**REPÚBLICA DE COLOMBIA
SUPERINTENDENCIA DE INDUSTRIA Y COMERCIO**

Oficio N° 3507

Ref. Expediente N° NC2017/0001873

Título de la solicitud: “ENVASE CON PARED LATERAL PLEGADA” (Radicado No. NC2017/0001873 del 24 de febrero de 2017).

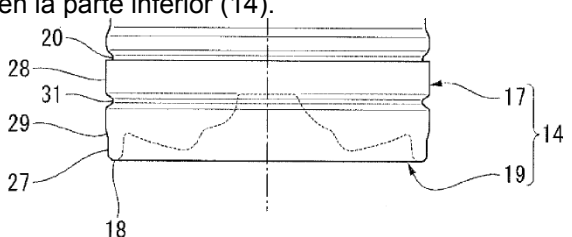
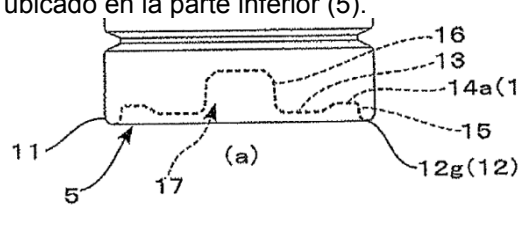
Un final en un primer extremo del envase.	Una parte de boca (11) (Párrafo 0031, línea 2).	Un cuello (2) (Párrafo 0069, línea 5).
Una porción de base en un segundo extremo del envase opuesto al primer extremo.	Una parte inferior (14) (Párrafo 0031, línea 3).	Una base (5) (Párrafo 0069, línea 6).
La porción de base incluye un pliegue próximo a una pared lateral del envase.	Se observa en la Figura 1 el pliegue (18) ubicado en la parte inferior (14). 	Se observa en la Figura 1 el pliegue (12) ubicado en la parte inferior (5).

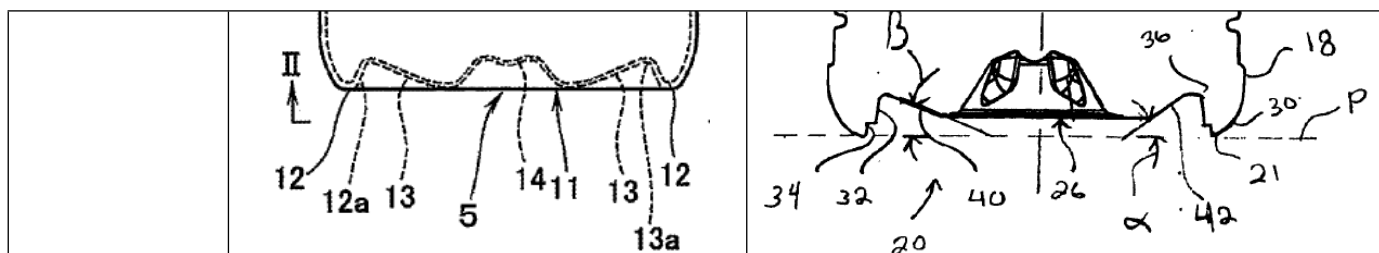
Características esenciales	D3	D4
Un envase moldeado por soplado que comprende:	Un recipiente resistente al calor (1) (Párrafo 0035, líneas 1-2)	Un recipiente de plástico comprende una parte superior que incluye un acabado que define una abertura en el recipiente, una parte inferior que incluye una base que define una superficie de pie (Resumen).
Un final en un primer extremo del envase.	El recipiente resistente al calor (1) tiene una boca (2) de boca ancha en su extremo superior (Párrafo 0035, líneas 5-7).	
Una porción de base en un segundo extremo del envase opuesto al primer extremo.	La parte inferior de la sección de cilindro (4) está cerrada con una sección inferior (5) (Párrafo 0035, líneas 8-9).	
La porción de base incluye un pliegue próximo a una pared lateral del envase.	Se observa en la Figura 1 el pliegue (12) en la parte inferior (5).	Se observa en la Figura 2 el pliegue (21) en la parte inferior (18).

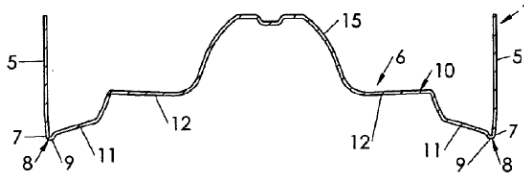
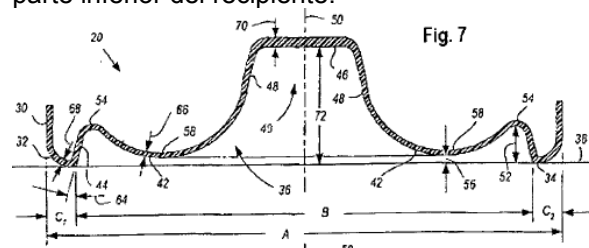
Características esenciales	D5	D6
Un envase moldeado por soplado que comprende:	Un contenedor de material plástico (Resumen)	
Un final en un primer extremo del envase.	Este recipiente (1) comprende, en un extremo superior, un cuello roscado (2) con una boca ancha (3) (Párrafo 0034, líneas 1-2).	Un recipiente de plástico, caracterizado porque comprende: una porción superior que tiene una boca que define una abertura en el recipiente; una base móvil para compensar fuerzas de vacío generadas dentro del recipiente (Reivindicación 1).
Una porción de base en un segundo extremo del envase opuesto al primer extremo.	El contenedor (1) comprende además un fondo (6) que se extiende en un extremo inferior del contenedor 1 en la extensión del cuerpo (5) (Párrafo 0035).	
La porción de base incluye un pliegue próximo a una pared lateral del envase.	Se observa en la Figura 6 el pliegue (7) en la parte inferior (6). 	Se observa en la Figura 7 el pliegue (32) en la parte inferior del recipiente.

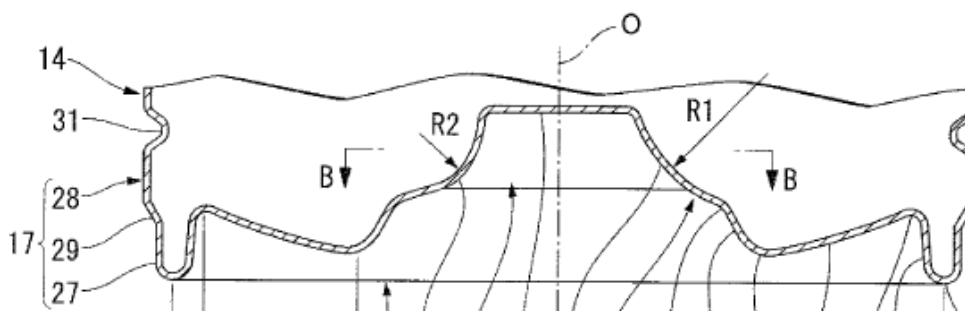
- Reivindicación 2: Se observa en la Figura 3 que el pliegue (18) incluye una primera porción curvada (25) y una segunda porción curvada (21).
- Reivindicación 3: Se observa en la Figura 3 que la primera porción curvada (25) está más cerca de un eje longitudinal del envase que la segunda porción curvada (21).
- Reivindicación 4: Se observa en la Figura 3 que la segunda porción curvada (21) se extiende hasta la pared lateral.
- Reivindicación 5: Se observa en la Figura 3 que la segunda porción curvada (21) incluye un talón del envase (17).
- Reivindicación 7: Se observa en la Figura 3 un diafragma (22).

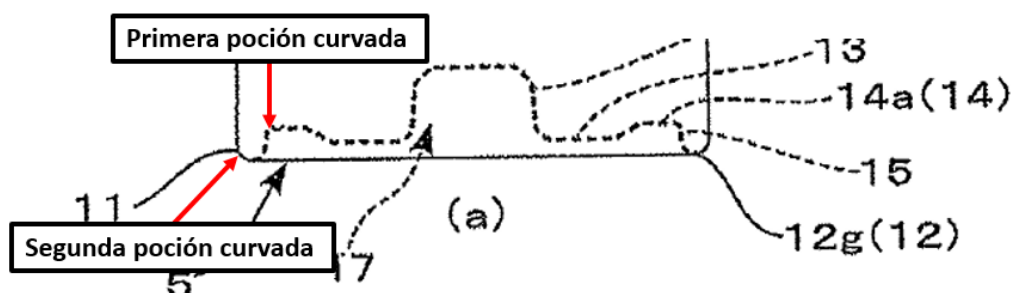
- Reivindicación 2: Se observa en la Figura 1 que el pliegue incluye una primera porción curvada y una segunda porción curvada.
- Reivindicación 3: Se observa en la Figura 1 que la primera porción curvada está más cerca de un eje longitudinal del envase que la segunda porción curvada.
- Reivindicación 4: Se observa en la Figura 1 que la segunda porción curvada se extiende hasta la pared lateral.
- Reivindicación 5: Se observa en la Figura 1 que la segunda porción curvada incluye un talón del envase (12g).
- Reivindicación 7: Se observa en la Figura 1 un diafragma (13).

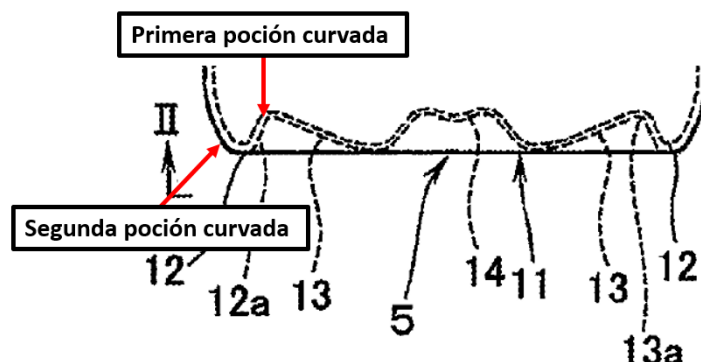
- Reivindicación 2: Se observa en la Figura 1 que el pliegue incluye una primera porción curvada y una segunda porción curvada.
- Reivindicación 3: Se observa en la Figura 1 que la primera porción curvada está más cerca de un eje longitudinal del envase que la segunda porción curvada.
- Reivindicación 4: Se observa en la Figura 1 que la segunda porción curvada se extiende hasta la pared lateral.
- Reivindicación 5: Se observa en la Figura 1 que la segunda porción curvada incluye un talón del envase (12a).
- Reivindicación 7: Se observa en la Figura 1 un diafragma (13).

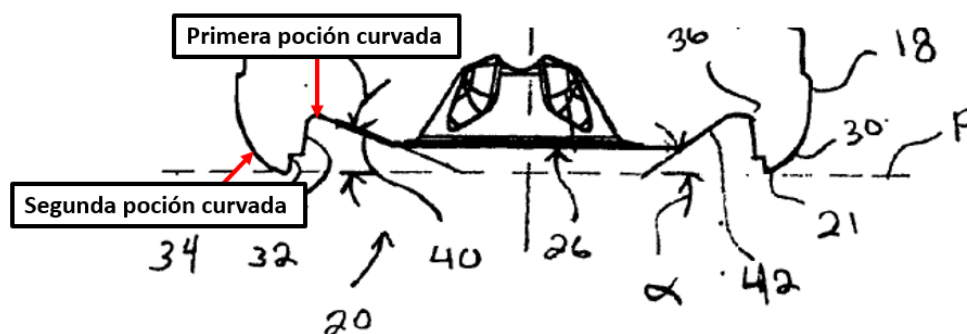
- Reivindicación 2: Se observa en la Figura 2 que el pliegue incluye una primera porción curvada y una segunda porción curvada.

- Reivindicación 3: Se observa en la Figura 2 que la primera porción curvada está más cerca de un eje longitudinal del envase que la segunda porción curvada.
- Reivindicación 4: Se observa en la Figura 2 que la segunda porción curvada se extiende hasta la pared lateral.
- Reivindicación 5: Se observa en la Figura 2 que la segunda porción curvada incluye un talón del envase.
- Reivindicación 7: Se observa en la Figura 2 un diafragma (40).

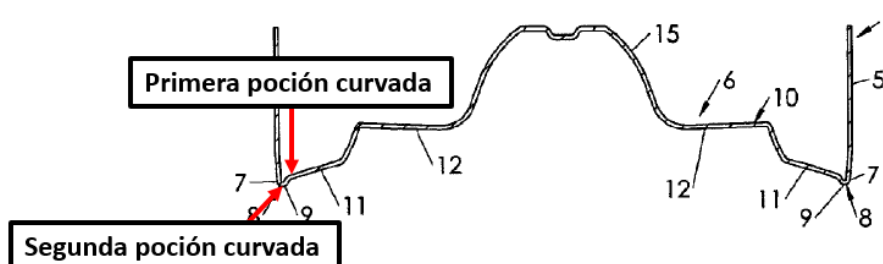
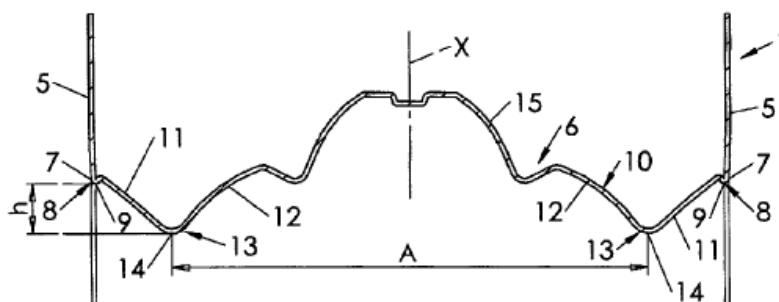
- Reivindicación 2: Se observa en la Figura 6 que el pliegue incluye una primera porción curvada y una segunda porción curvada.
- Reivindicación 3: Se observa en la Figura 6 que la primera porción curvada está más cerca de un eje longitudinal del envase que la segunda porción curvada.
- Reivindicación 4: Se observa en la Figura 6 que la segunda porción curvada se extiende hasta la pared lateral.
- Reivindicación 5: Se observa en la Figura 6 que la segunda porción curvada incluye un talón del envase.
- Reivindicación 7: Se observa en la Figura 6 un diafragma (11,12).

- Reivindicación 8: Se observa en la Figura 2 que el diafragma (11, 12) se encuentra en el segundo extremo del envase y la porción plegada está hacia arriba y separada del segundo extremo.

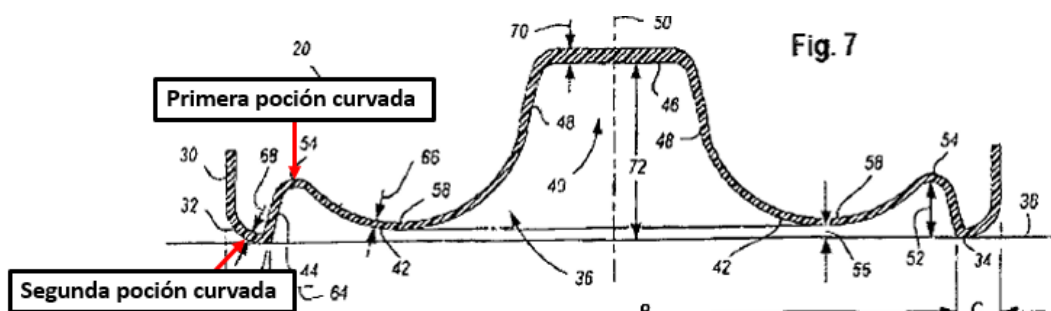
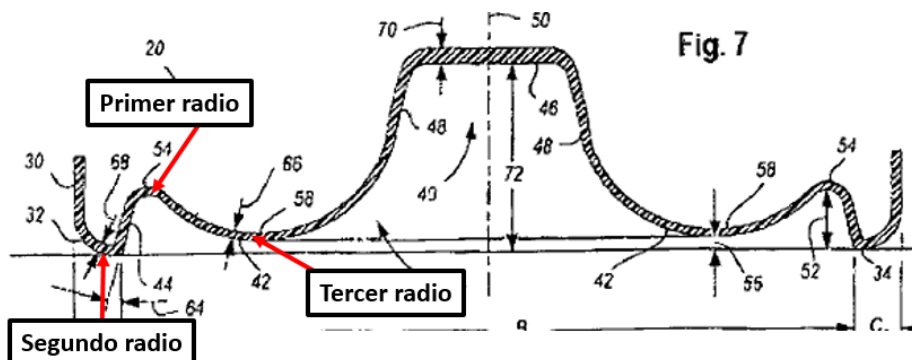
- Reivindicación 2: Se observa en la Figura 7 que el pliegue incluye una primera porción curvada y una segunda porción curvada.
- Reivindicación 3: Se observa en la Figura 7 que la primera porción curvada está más cerca de un eje longitudinal del envase que la segunda porción curvada.
- Reivindicación 4: Se observa en la Figura 7 que la segunda porción curvada se extiende hasta la pared lateral.
- Reivindicación 5: Se observa en la Figura 7 que la segunda porción curvada incluye un talón del envase.
- Reivindicación 7: Se observa en la Figura 7 un diafragma (42).

- Reivindicación 10: Se observa en la Figura 7 que el diafragma (42) pivota alrededor de un primer radio en una primera porción curvada del pliegue, un segundo radio en una segunda porción curvada del pliegue, y un tercer radio entre el diafragma y el primer radio.
- Reivindicación 11: Se observa en la Figura 7 que el primer radio y el segundo radio tienen la misma dimensión y el tercer radio es mayor que cada uno del primer radio y el segundo radio
